ИНФОРМАЦИОННОЕ ПИСЬМО

Службы РЗиА ЦДУ ЕЭС С С С Р № 64

ОБ ИЗМЕНЕНИИ СХЕМЫ ВОЗВРАТА ТАПВ ПАНЕЛИ АПВ - 503

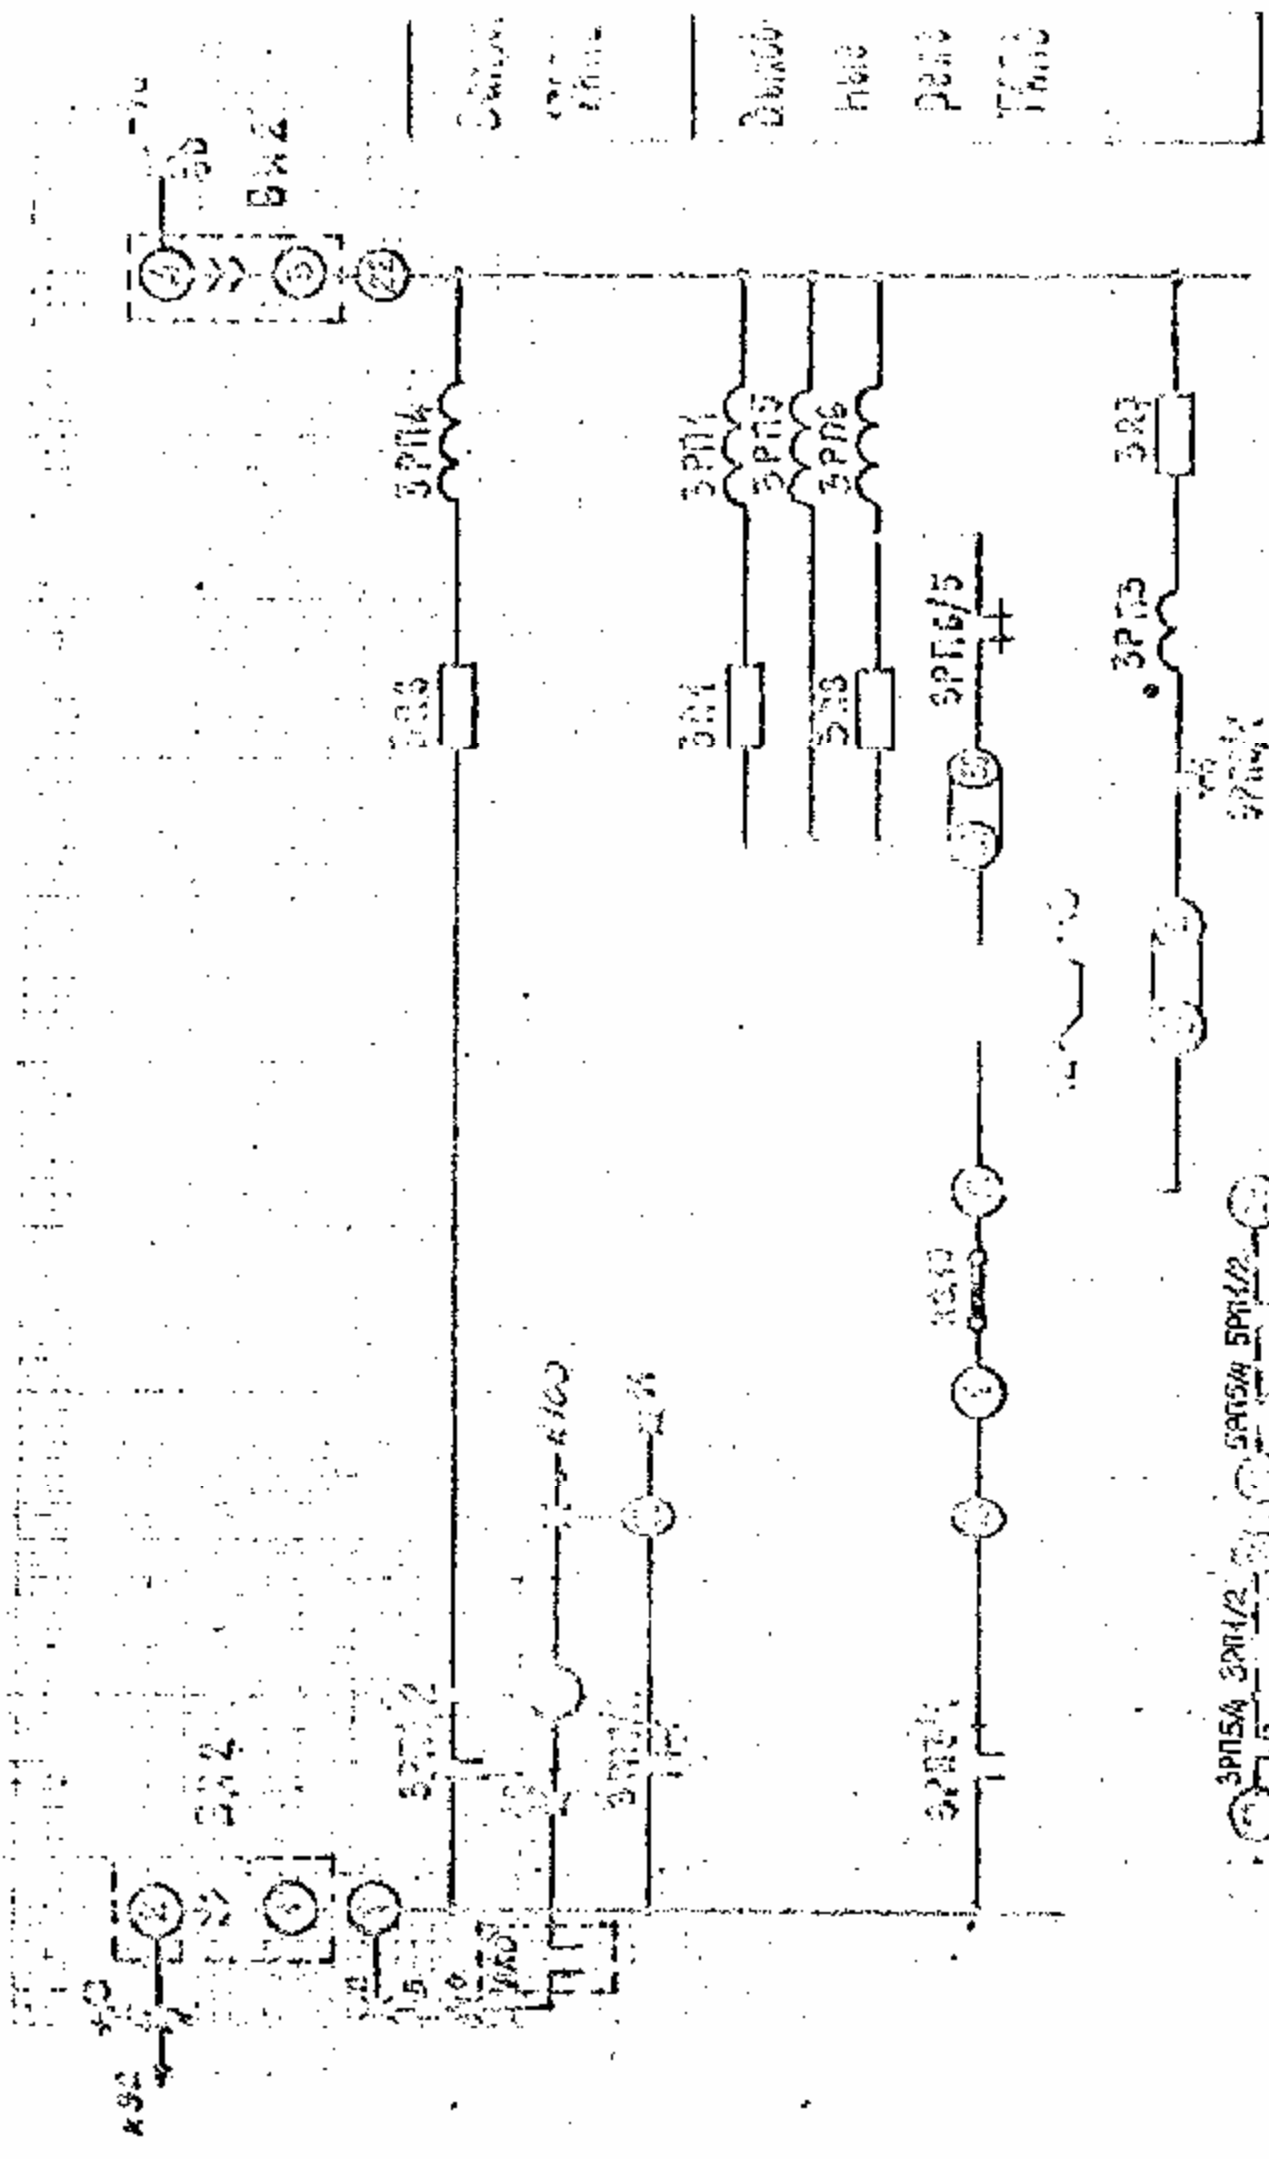
После отключения короткого замыкания на линии и действия ТАПВ этого выключателя не произошел возврат схемы ТАПВ типовой панели АПВ - 503, так как не было обеспечено шунтирование токовой (удерживающей) обмотки реле 5РПЗ контактом 5РП5/1. Вследствие этого реле 5РПЗ, 5РП5 и 5РП6 остались в сработанном состоянии, оперативный плюс длительно подавался на контакты реле блокировки РБМ в схеме управления выключателем. Это привело к тому, что при последующем однофазном к.з. на линии при отключении через ОАПВ поврежденной фазы произошло самоудерживание реле РБМ, которое заблокировало цепь включения всех трех фаз. Защитой от непереключения фаз были отключены две оставшиеся включенными фазы выключателей. Попытки дежурного персонала включить выключатель оказались безуспешными до прибытия релейного персонала, обнаружившего сработавшее состояние реле в схеме ТАПВ этого выключателя.

Последующей проверкой установлено, что предусмотренное в схеме ТАПВ панели АПВ-503 шунтирование токовой обмотки реле 5РПЗ (3РПЗ) не обеспечивает надежный возврат схемы ТАПВ, поскольку напряжение на этой обмотке составляет не более 6 Вольт, что ниже нормированного уровня (24 Вольта), гарантирующего надежное замыкание контактов электромеханических реле.

С целью устранения указанного недостатка панели АПВ-503 ВНИИЭ предложило изменение схемы возврата ТАПВ (см.рис.1). Приведенная схема дана применительно к панелям АПВ-503, выпускаемым с 1981 года, в которых, по сравнению с ранее выпускавшимися панелями, исключен диод 3Д1 (5Д1), а реле 3РП1 (5РП1) введено в группу выходных реле ТАПВ. Для подключения цепи, состоящей из размыкающего контакта 3РП5/1, удерживающей обмотки реле 3РПЗ и резистора 3Р7, используются освободившиеся после изменения схемы включения реле 3РП1 зажимы 3-5

комплекта аппаратов 3. Аналогичным образом выполняется изменение схемы для комплекта аппаратов 5.

На рис.1 показаны также контакты схемы ТАПВ (с учетом приведенных выше изменений), используемые в защите ДФЗ-503.

В связи с изложенным служба РЗ и А ЦДУ ЕЭС СССР, рекомендует всем ОДУ и энергосистемам выполнить изменение схемы возврата ТАПВ типовой панели АПВ-503 согласно настоящему информационному письму (с предварительным согласованием схем в установленном порядке).
